con la presente si inviano le Osservazioni contro il Progetto di un impianto eolico codice procedura ID_VIP/ID_MATTIM: 1269 denominato

"Pitigliano" ubicato nei comuni di Pitigliano (GR) e Sorano (GR) costituito da 20 (venti) aerogeneratori di potenza nominale 7,0 MW per un totale

ID: Codice procedura (ID_VIP/ID_MATTM): 12691

TESTO DELLE OSSERVAZIONI

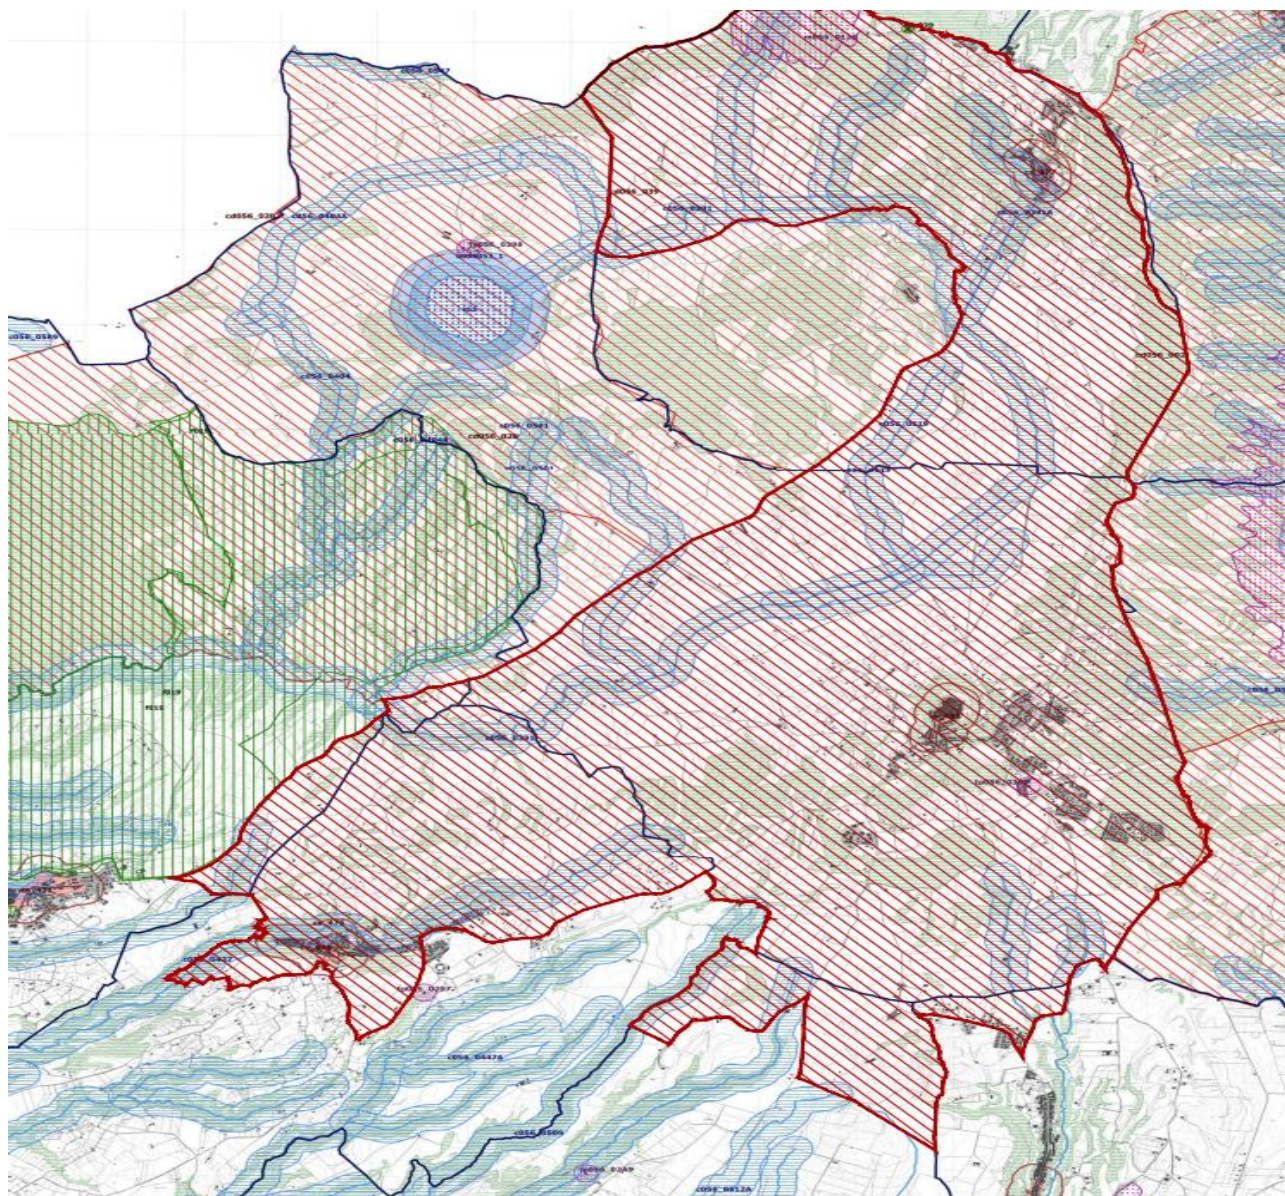
Come è illustrato nell'immagine si ribadisce che l'impianto industriale "Pitigliano" ricade completamente all'interno delle fasce di rispetto dei due vincoli di notevole

interesse pubblico e lambisce quelle di un terzo vincolo e quindi come affermato dal Consiglio di Stato nelle sentenze citate, l'impianto è insediato in area non idonea ai sensi dell'art. 20 comma 8 lettera c quater del D.Lgs. n. 199/2021 e ss.mm.ii al contrario di quanto sostiene la proponente.

Immagine 3. Cumulo di una parte di impianti eolici, fotovoltaici e geotermici industriali in progettazione ed esistenti intorno all’eolico industriale “Pitigliano”.

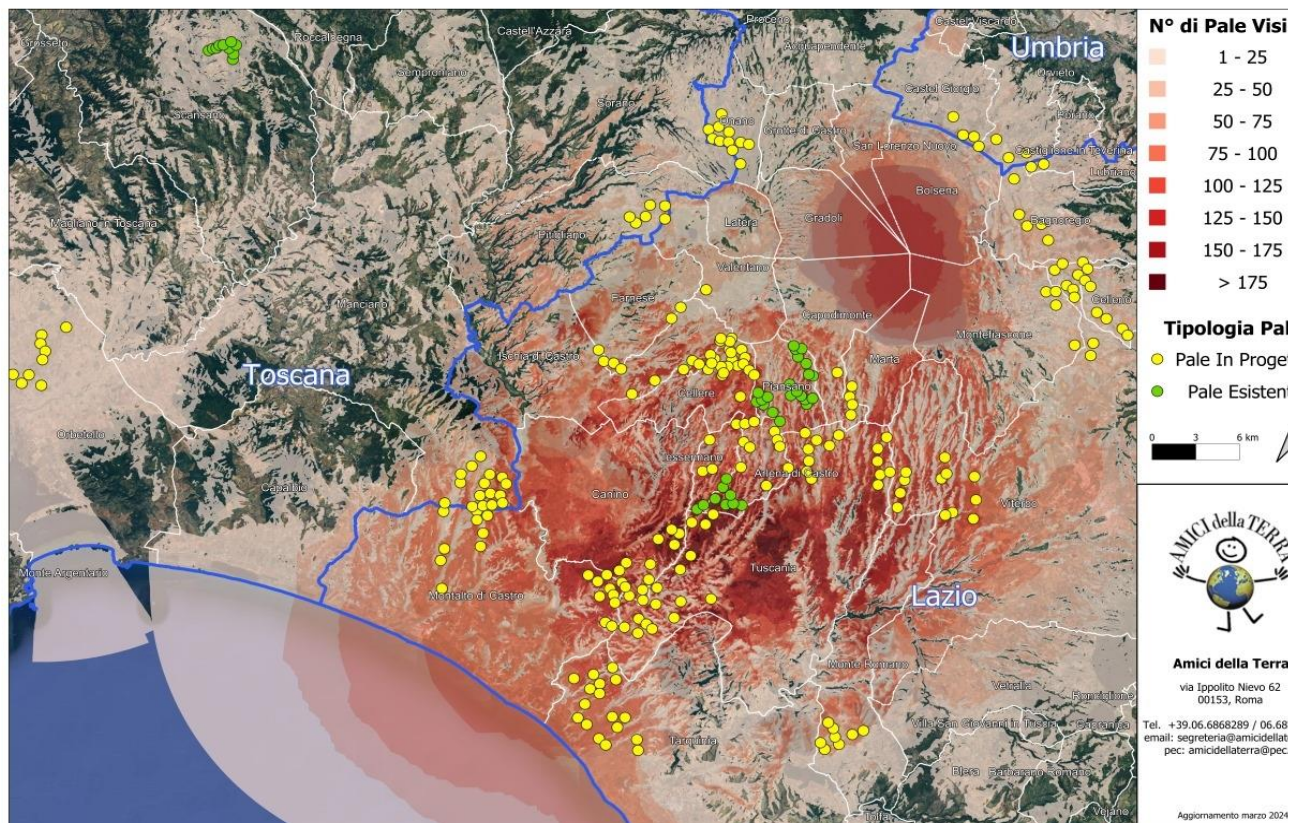
Beni Culturali “*Ambito paesaggistico, geologico e geomorfologico dell’orlo della caldera di Latera ...*” Non vengono nemmeno citati gli impianti eolici in progetto al MASE, il “Rempillo” (6 aerogeneratori) e un altro in verifica amministrativa di 14 aerogeneratori e 72, 6 MW. Ad oggi nei territori di Pitigliano, Sorano e in quello limitrofo potenzialmente potrebbero essere insediati 40 aerogeneratori alti 200 metri e larghi 170. Ma la proponente non cita neanche altri impianti che creerebbero il cumulo e quindi maggiore impatto. Infatti, sul territorio della “Città del Tufo” (Sorano e Pitigliano) impatterebbero anche l’impianto eolico “Montarzo” di Onano con 13 aerogeneratori con le dimensioni ricordate, l’altro eolico industriale nel territorio di Valentano con sette aerogeneratori (stesse dimensioni), gli impianti di Farnese con un minieolico di 3 Torri alte 60 metri già installate in località Poggio del Crognolo e l’impianto eolico industriale “Vallerosa” (7 aerogeneratori alti 200 metri e larghi 158 metri) in procedura VIA presso la Regione Lazio. Inoltre, altri impianti del minieolico già presenti a Valentano, Cellere e Piansano e due progetti eolici industriali con le stesse dimensioni (200 m x 170 m) nel Comune di Ischia di Castro. La valutazione del cumulo non prende neanche in considerazione gli impianti industriali di fotovoltaico e agrivoltaico in progetto a Farnese, Valentano, Ischia di Castro, Cellere. L’impianto geotermico in procedura Via al MASE, progettato nella Caldera di Latera. Quindi è stata effettuata una valutazione del potenziale impatto cumulativo non veritiera a dispetto di quanto affermato dalla proponente che sostiene di aver preso in considerazione uno spazio di 10 km intorno al suo impianto per gli impatti che si creerebbero.

Nella Parte IV delle Linee guida citate al punto 16.1, nello stabilire i requisiti per la valutazione positiva dei progetti nel procedimento di VIA si parla di individuazione delle aree idonee per l’insediamento degli impianti tenendo conto di aree degradate da attività antropiche pregresse o in atto (brownfield) tra cui siti industriali, cave, discariche, siti contaminati. Stessa raccomandazione viene ribadita anche nell’art.20 del D.Lgs n. 199/2021. Ma appare inascoltata dalla proponente. Infatti, insiste molto nel dire che il suo impianto industriale è compatibile con il territorio nonostante le numerose incompatibilità paesaggistiche, culturali, economiche e naturalistiche che esso incontra.

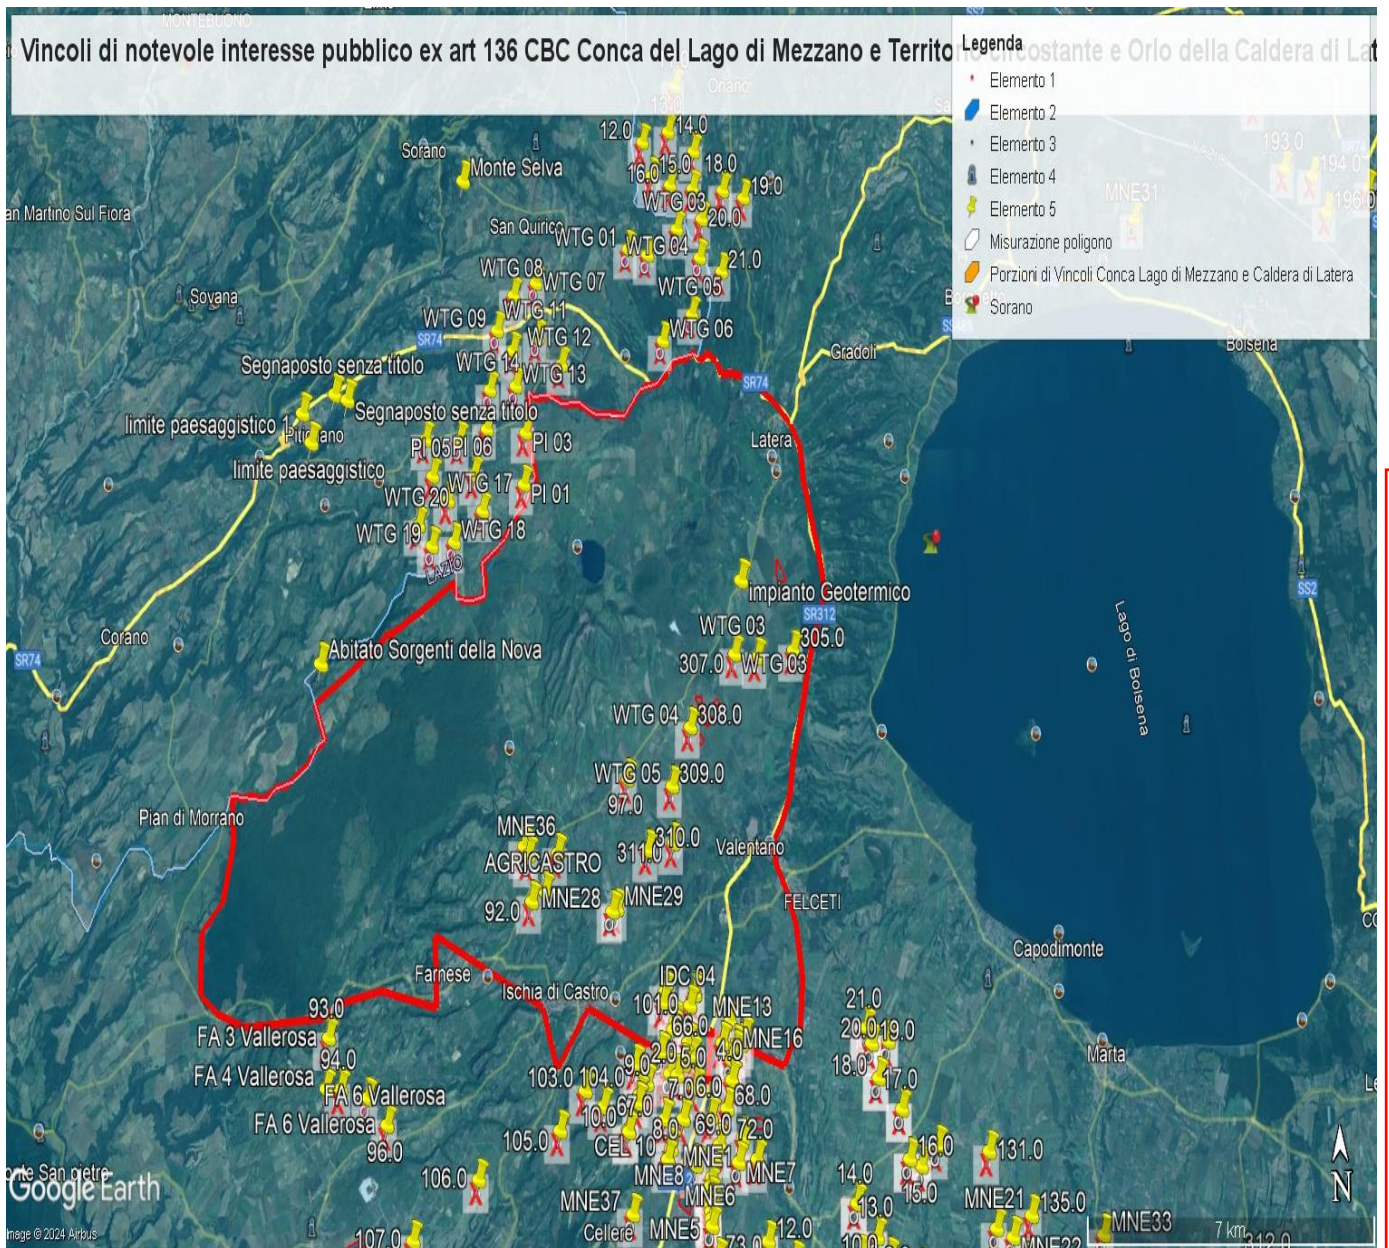
e schiantandosi cadrebbe direttamente sulla strada regionale e un'altra la WGT 09 a 235 metri dalla stessa facilmente raggiungibile dai pezzi creati in un eventuale schianto e anche la WGT 08 a 310 metri sempre in zona di relativo pericolo. Le pale WGT 10, 12 e 13 si trovano invece a 60 – 70 metri da una strada sterrata che collega abitazioni e strutture agricole mentre la WGT 14 a poco più di 200 metri. La pala WTG 16 si trova a 320 metri dalla Strada Provinciale Pantano ed a soli 100 da una strada sterrata che collega abitazioni e strutture agricole. La WTG 20 si trova a soli 160 metri da una strada sterrata che collega due Agriturismi. Anche queste costituisce un pericolo per l'incolumità delle persone e degli animali in caso di schianto o di rottura di parti dell'aerogeneratore. E' noto che possono verificarsi rotture della lama in rotazione o di pezzi della stessa e a volte anche crolli dell'intero aerogeneratore o spezzamento (meglio *rottura*) della torre a causa di incendi o eventi atmosferici estremi sempre più frequenti anche nei nostri territori. Uno dei principali eventi che comporta la rottura della lama è rappresentato dalla fulminazione atmosferica anche se le lame sono idoneamente protette contro questi fenomeni mediante ricettori metallici disposti alle estremità delle lame ed idoneamente collegati a terra. Nel caso di rottura accidentale di un elemento rotante a seguito di distacco, attraverso le leggi della balistica classica è possibile determinare le probabili traiettorie dell'elemento. Infatti, nota la velocità di rotazione e le caratteristiche geometriche, si può procedere all'applicazione delle leggi della fisica per giungere ad una stima esatta delle traiettorie. Purtroppo, la stima è chiaramente semplificata vista la complessità del problema e le molte variabili che entrano nel calcolo, soprattutto per ciò che riguarda le azioni aerodinamiche di portanza, resistenza e momento aerodinamico di difficile definizione soprattutto in caso di frammenti irregolari e di geometrie incognite. In letteratura esistono degli studi condotti relativamente a questa specifica tematica. Uno dei riferimenti è rappresentato dallo studio condotto dalla società Vestas Wind System: "Vestas V80 – Blade Trow calculation under normal operationing

conditions (2001)”. Detto studio riporta la stima della traiettoria di una pala eolica in condizioni di normale funzionamento sia per la pala intera che per eventuali frammenti. Lo studio ipotizza che, in assenza di forze aerodinamiche, la massima gittata si ottiene quando la pala si distacca dal rotore con un angolo di 135° azimut, considerando quale unica forza inerziale quella di gravità con approccio quindi conservativo e a vantaggio di sicurezza. Viene quindi calcolato il tempo di volo considerando la velocità verticale iniziale applicata al centro di gravità. Nota la durata di volo e conoscendo le componenti orizzontali e verticali della velocità è possibile definire la traiettoria dell'elemento distaccatosi. Le conclusioni dello studio analitico del fenomeno, **basato su grossolane approssimazioni anche dichiarate**, ha dimostrato che è opportuno evitare la presenza di ricettori sensibili al probabile distacco di organi rotanti nella circonferenza di raggio 85 m dall'asse dell'aerogeneratore. A pag 7 del Documento prodotto dalla proponente “ Relazione gittata” a pag 7 si afferma *“Nella definizione del Layout del Parco di Pitigliano-Sorano in un intorno di ampiezza pari a 212,04 m che rappresenta il valore di gittata reale stimato non ricade nessun punto sensibile”*. Questo valore della gittata massima oltre a non essere assolutamente condivisibile e non realistico in quanto addirittura di poco superiore all'altezza della pala non è neanche veritiero perché abbiamo visto che la S.R 174 maremmana sarebbe interessata dal crollo della pala WGT 07 e altre strade provinciali e secondarie sarebbero interessate dalla vicinanza di altri aerogeneratori sopra meglio individuati.

Infatti, il fenomeno della gittata massima è molto più complesso da stimare analiticamente, per questo si rimanda all'esperienza dei costruttori più esperti i quali indicano detto fenomeno come molto raro con una variabilità di ritrovamenti dei frammenti a distanze molto varie, in relazione ai numerosi fattori che possono condizionare l'evento, l'orografia, la velocità del vento, la direzione, le azioni aerodinamiche di portanza che potrebbero spingere a centinaia di metri frammenti di elementi rotanti, come purtroppo avvenuto già in

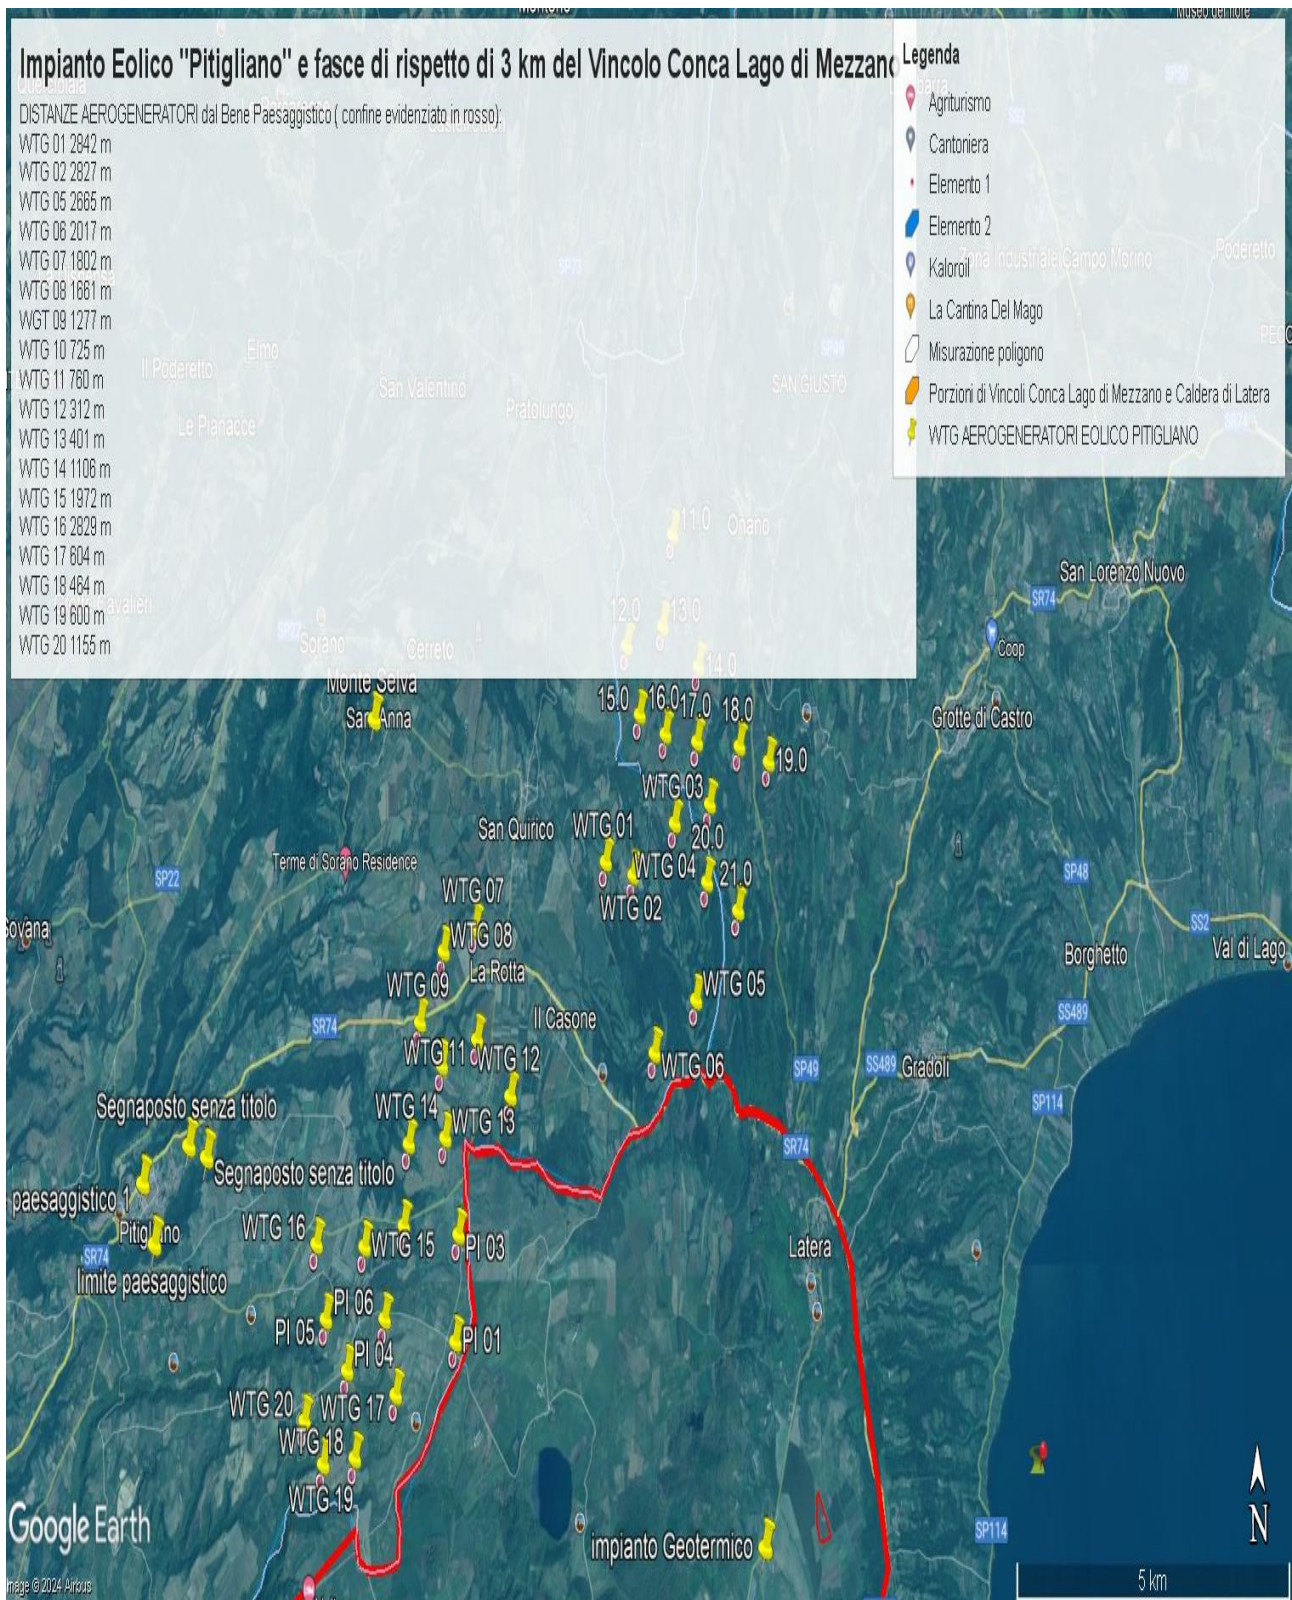
Al contrario si evidenzia che l'impianto eolico industriale citato non solo ricadrebbe con tutti e 20 gli aerogeneratori all'interno delle fasce di rispetto di 3 km di due vincoli paesaggistici di notevole interesse pubblico esistenti nella Regione Lazio e con una parte di essi nel vincolo paesaggistico del Centro abitato di Sorano (GR) quindi in aree non idonee all'installazione di impianti di energia rinnovabile. Addirittura, alcuni aerogeneratori sarebbero ubicati a poche centinaia di metri dai perimetri dei due vincoli paesaggistici laziali ex art 136 del CBC.

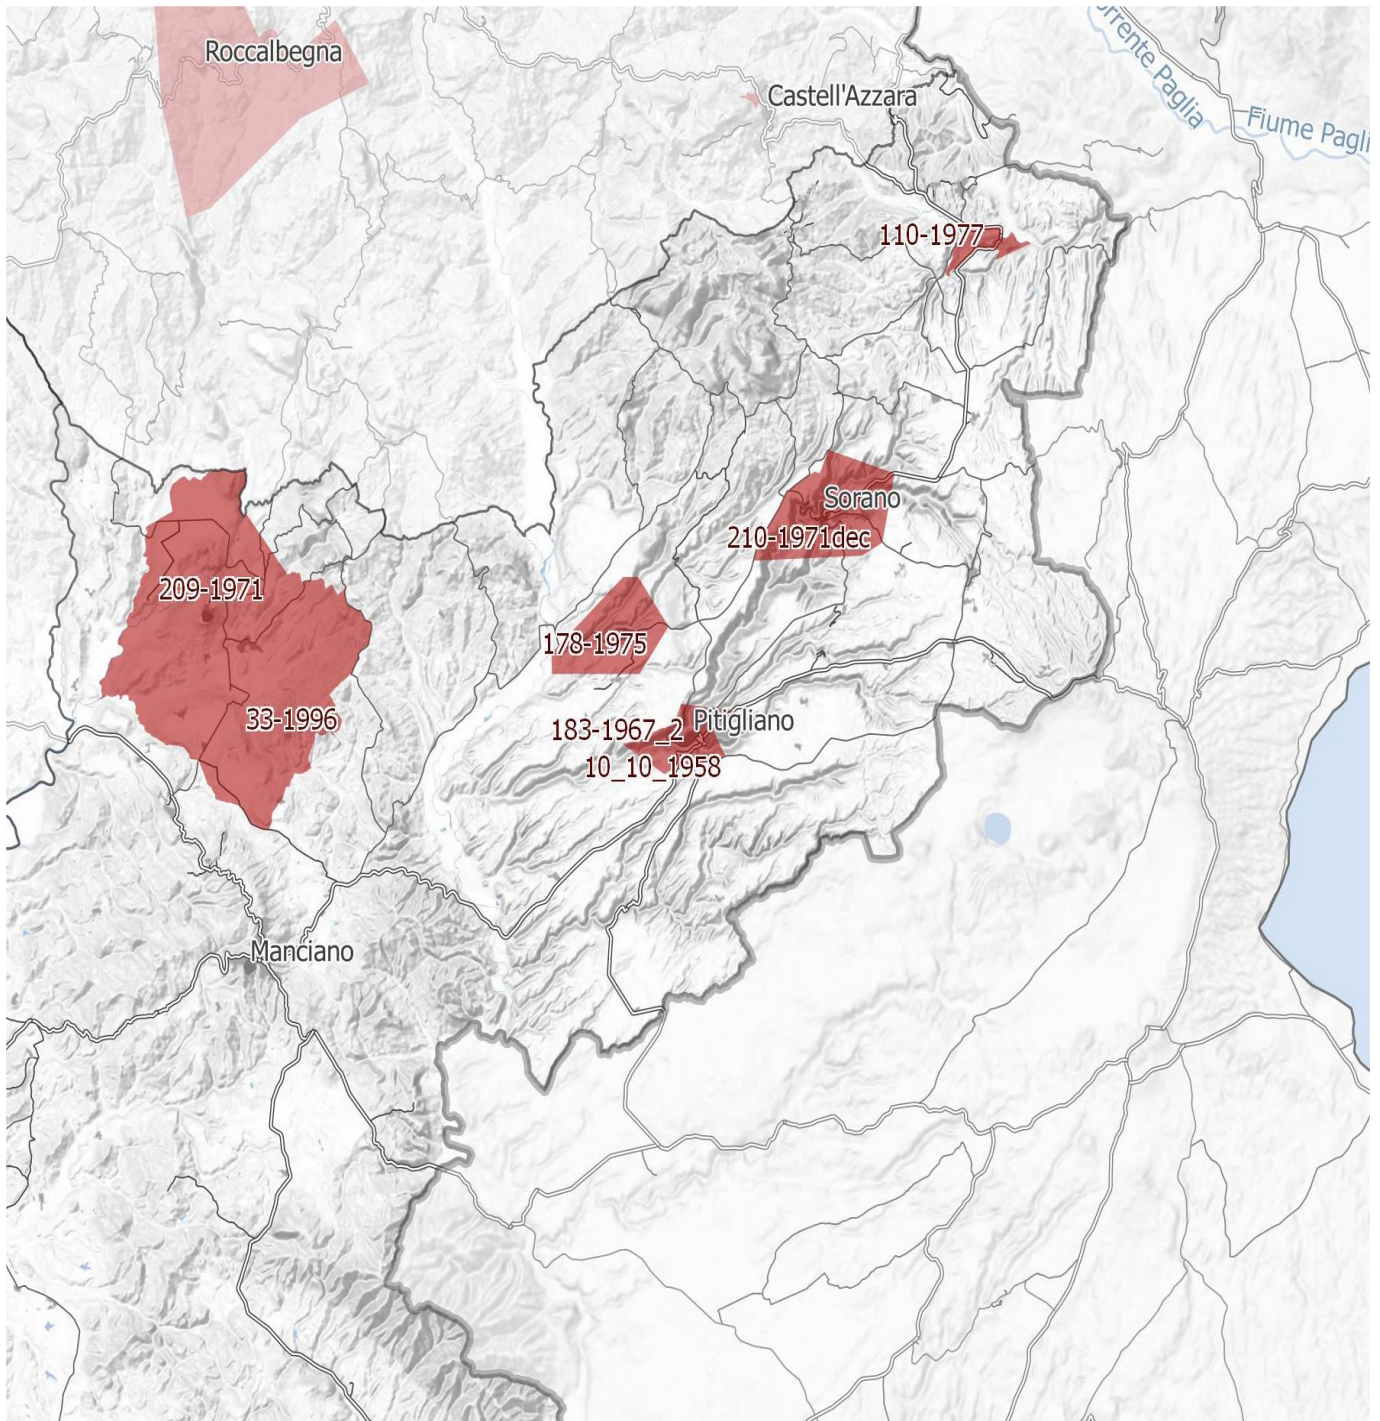
Inoltre, come sostiene la Proponente parte dell'impianto si verrebbe a trovare a 3,5 km dal centro abitato di Sorano. Infatti, tre degli aerogeneratori WTG 08, 09, 10 sono addirittura all'interno delle fasce di rispetto dei 3 km del suo vincolo paesaggistico di notevole interesse pubblico ex art 136 del CBC. Si evidenzia che così si crea

IMMAGINE n. 4 Si evidenzia che i tre aerogeneratori WTG 07, WTG 08 e WTG 09 impattano con il vincolo paesaggistico di notevole interesse pubblico del Centro Storico di Sorano. Il WTG 07 si troverebbe a 2828 m, WTG 08 2504 e WTG 09 2990. Il cavidotto dell'impianto invece impatta in buona parte del Vincolo paesaggistico ex art. 136 del CBC del Centro Storico di Pitigliano.
